Keuringsverslag van een elektrische laagspanning- en zeer lage spanningsinstallatie

NIET CONFORM

Straatnaam Appelkotlaan
Huisnummer 16
Busnummer b1
Postcode 1785
Gemeente MERCHTEM
Land België

Controlebezoek van een huishoudelijke installatie volgens (KB 08/09/2019) - AREI Boek 1- 6.5. en 4.2.4.3.

Afbeelding schakel- en verdeelbord:

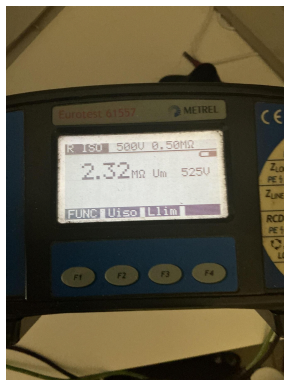
I5.11 Niet gebruikte invoeringen van het verdeelbord zijn niet correct of onvoldoende afgedicht. (Boek 1 Afdeling 5.1.4. en 4.2.2.3.) DIN openingen

I8.06 Wanneer een geleider met blauwe isolatie aanwezig is, moet die voor de nulgeleider gereserveerd worden indien deze aanwezig is in de betrokken stroomkring. (Boek 1 Onderafdeling 5.1.6.2.) In verdeelbord
